**AVIS RELATIF À LA PROTECTION
CONTRE LES EVENTUELS EFFETS NOCIFS ET NUISANCES
PROVOQUÉS PAR LES RAYONNEMENTS NON IONISANTS
GÉNÉRÉS PAR DES ANTENNES ÉMETTRICES STATIONNAIRES**

Commune : COURCELLE - Exploitant : TELENET GROUP

Référence exploitant : HT1545D

Rapport n° 269 / 2024

Figure 1 : Vue en plan des lieux de séjour et des points de contrôle

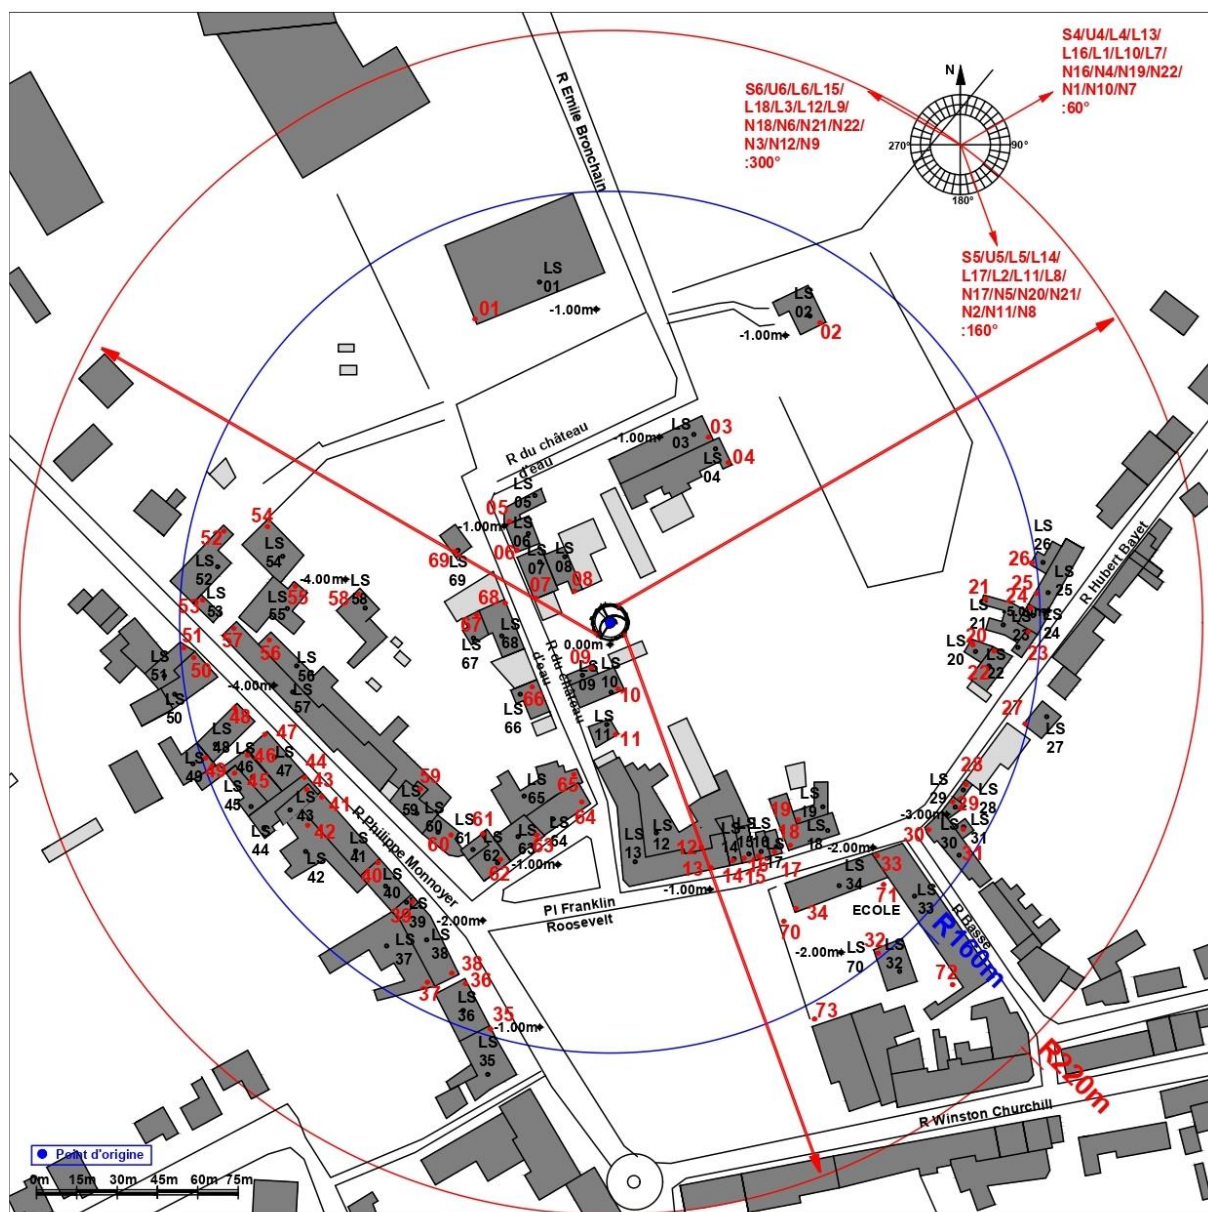
Les fréquences d'émission, la puissance rayonnée par chacune des antennes et leur gain permettent de déterminer le rayon de la zone à analyser. Tout dépassement de la limite par installation est exclu en dehors de cette zone. Le tableau 2 reprend les 35 LS² pour lesquels l'indice d'exposition est le plus élevé. Les différentes colonnes indiquent :

- le numéro du point de contrôle repris sur un des plans de la figure 1;
- le numéro du LS dans lequel se trouve le point de contrôle de la 1^{ère} colonne ;
- l'atténuation d'obstacle prise en compte pour le calcul de l'indice d'exposition dans le LS ;
- le résultat du calcul de l'indice d'exposition.

N° point de contrôle	LS	Atténuation (dB)	Indice d'exposition relatif à la limite par installation IE_i
73	LS70	0,0	0,938
34	LS34	3,0	0,804
71	LS70	0,0	0,710
70	LS70	0,0	0,670
72	LS70	0,0	0,644
33	LS33	3,0	0,584
16	LS16	3,0	0,499
32	LS32	3,0	0,446
15	LS15	3,0	0,431
1	LS01	3,0	0,395
26	LS26	3,0	0,393
52	LS52	3,0	0,391
25	LS25	3,0	0,365
2	LS02	3,0	0,360
24	LS24	3,0	0,358
21	LS21	3,0	0,349
30	LS30	3,0	0,349
57	LS57	3,0	0,345
23	LS23	3,0	0,338
53	LS53	3,0	0,328
29	LS29	3,0	0,324
54	LS54	3,0	0,319
22	LS22	3,0	0,316
50	LS50	3,0	0,315
31	LS31	3,0	0,298
20	LS20	3,0	0,291
51	LS51	3,0	0,277
35	LS35	3,0	0,272
27	LS27	3,0	0,271
48	LS48	3,0	0,265
36	LS36	3,0	0,262
28	LS28	3,0	0,253
17	LS17	3,0	0,232
38	LS38	3,0	0,224
18	LS18	3,0	0,193

En ce qui concerne les antennes de l'installation mentionnées dans le tableau 1, la distance maximale à laquelle la limite pourrait être atteinte, à l'extérieur, est égale à 177,3 m. S'il n'y a pas de LS à une distance inférieure, les antennes respectent forcément la limite d'immission.

Dans le cas des LS situés à l'intérieur des bâtiments, une atténuation d'obstacle est prise en compte et il en résulte que la distance maximale à laquelle la limite pourrait être atteinte se réduit à 125,5 m.

Les résultats de l'évaluation décrite au paragraphe 4 indiquent que les antennes émettrices stationnaires de l'installation faisant l'objet du présent avis ne produisent pas, dans un lieu de séjour, un rayonnement électromagnétique maximum supérieur aux limites fixées à l'article 4 du décret.

Figure 2 : Vue en plan des installations d'antennes dans un rayon de 300 mètres autour de l'installation faisant l'objet de la demande d'avis

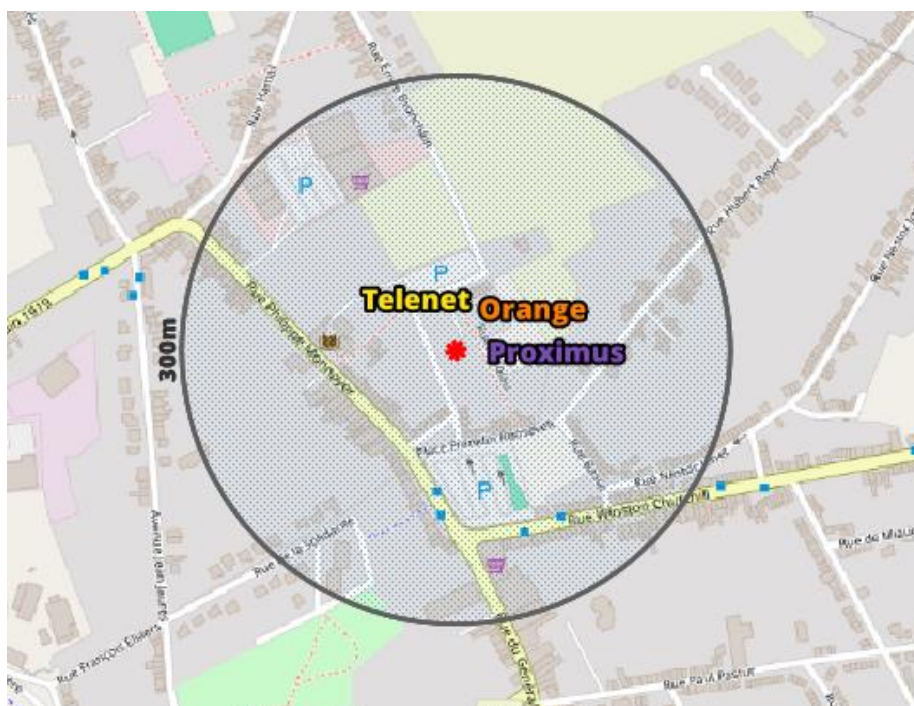
Le plan en projection verticale de la figure 2 indique la localisation des antennes actives éventuelles visées par le décret et situées dans un rayon de 300 mètres autour de l'installation référencée dans le paragraphe 2. Les données de localisation de ces antennes et les avis correspondant sont accessibles via le cadastre en ligne des antennes émettrices stationnaires⁶.

Compte tenu du nombre d'installations localisées dans la figure 2, il apparaît que l'intensité du rayonnement électromagnétique généré, dans les lieux de séjour situés à proximité de l'installation référencée dans le paragraphe 2, par l'ensemble des antennes émettrices stationnaires de l'ensemble des exploitants du même site d'antennes émettrices stationnaires respecte la limite fixée à l'article 4, § 2 du décret.
